Solcelleanlæg ved Hørslevbol

Andet arbejdsgruppemøde
Tirsdag d. 29. september 2026

Opsamling

Projektforslag

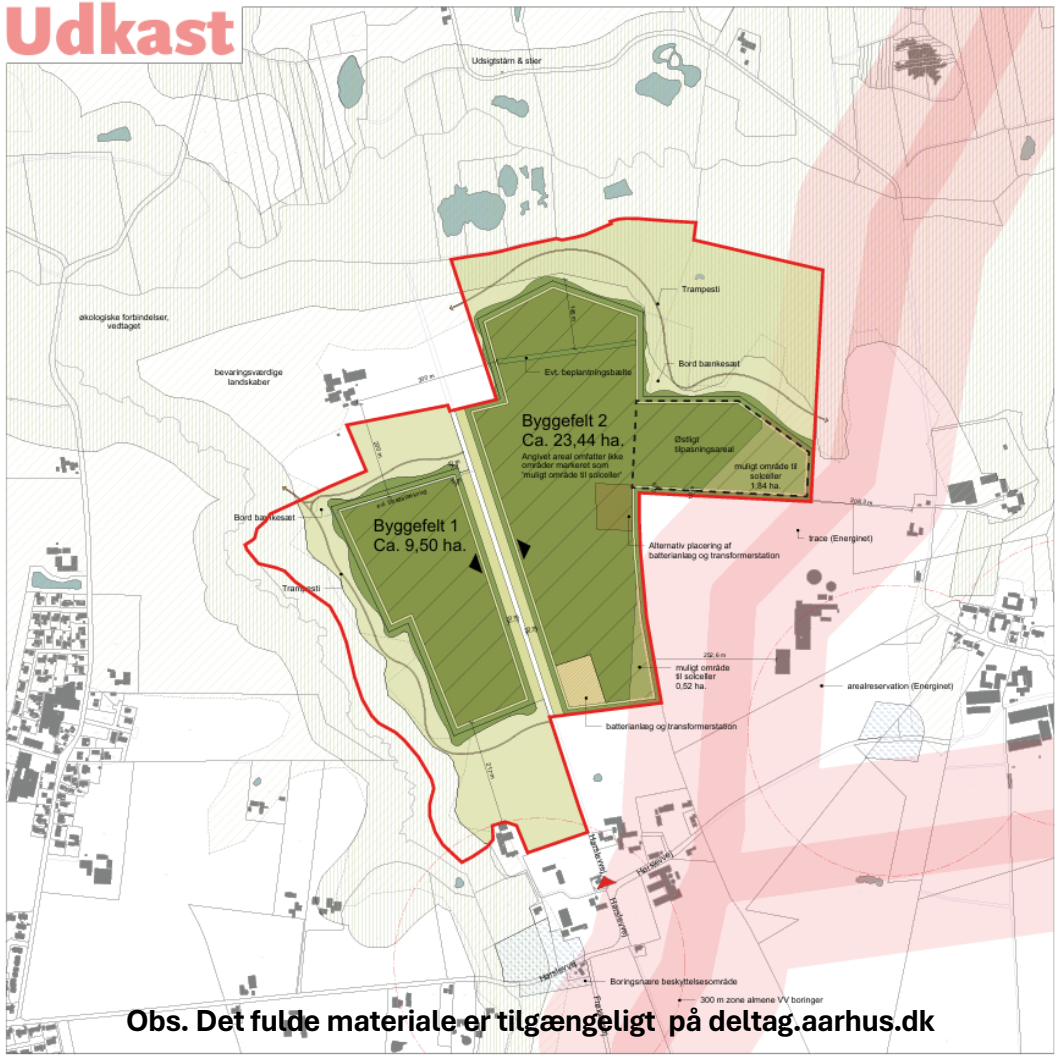
- **Byggefelt 1** er trukket tilbage mod nord og udgør nu ca. 9,5 Ha af det samlede projektforslag. *Byggefelt 1* var 12,7 Ha stort til sidste arbejdsgruppemøde.

- Der er blevet tilføjet et **østligt tilpasningsareal**, der kan "arbejdes" med og evt. udtages. Det skal afklares yderligere i en kommende VVM- og planproces.

- Der er arbejdet med en **organisk formet randbeplantning**, der skaber en mere "blød" og "tilpasset" overgang mellem landskab og teknisk anlæg. Der skal arbejdes videre med de faktiske forhold.

- Der er arbejdet med **eventuelle stiforbindelser**, som en måde at skabe sammengænge mellem forskellige områder omkring det tekniske anlæg.

SP1 · Hørslevbol

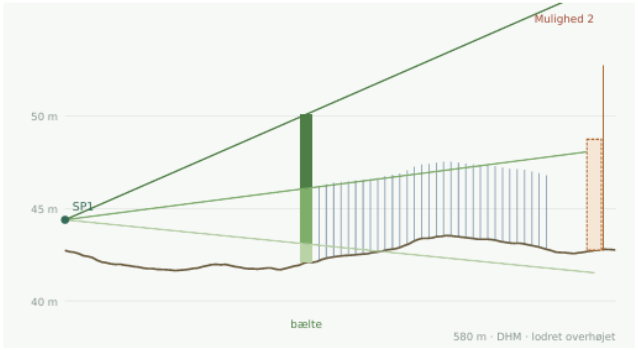
Terrænet stiger ca. 1,5 m fra sydkanten til kote 43,5 m midt i feltet. Et bælte på 4 m dækker derfor kun kanten. Med træer på ca. 8 m dækkes både panelerne og teknikken ved mulighed 2.

SP3 · Ved Engvej 7

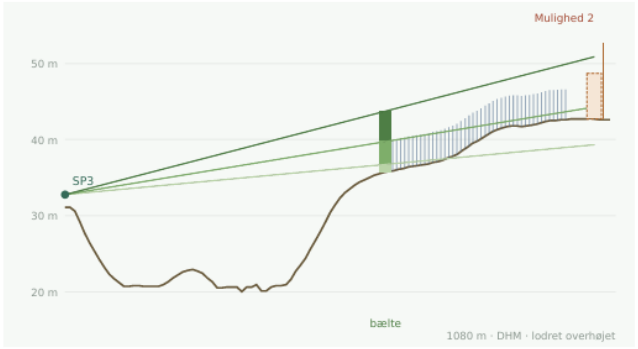
Standpunktet ligger lavt. Feltet stiger ca. 7 m fra nordkanten mod mulighed 2. Et bælte med træer skærmer panelerne helt frem til mulighed 2.

SP4 · Langelinie

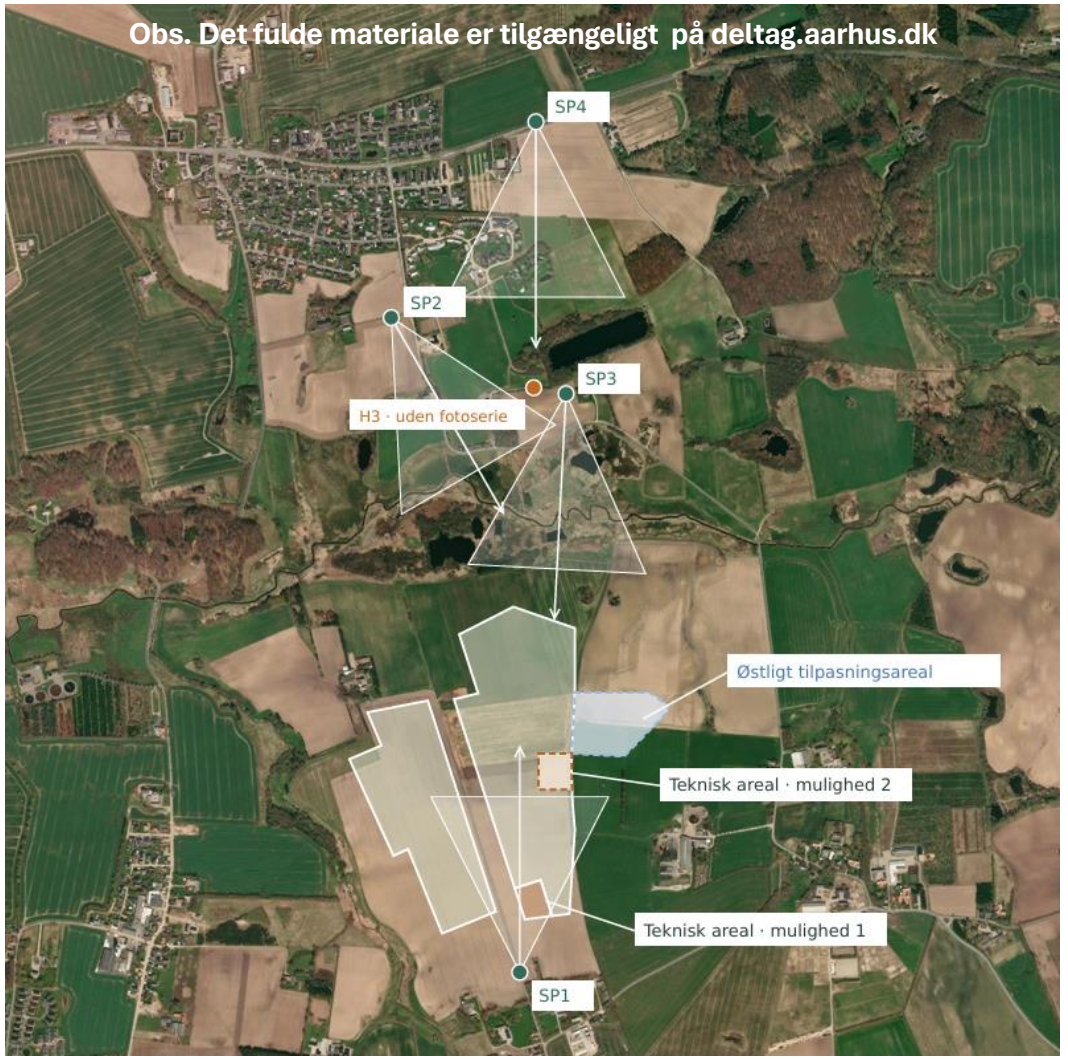
Standpunktet ligger ca. 26 m over byggefeltets nordkant og ca. 1,4 km fra den. Anlægget ses ovenfra som en flade i landskabet. Bæltet giver en grøn kant.
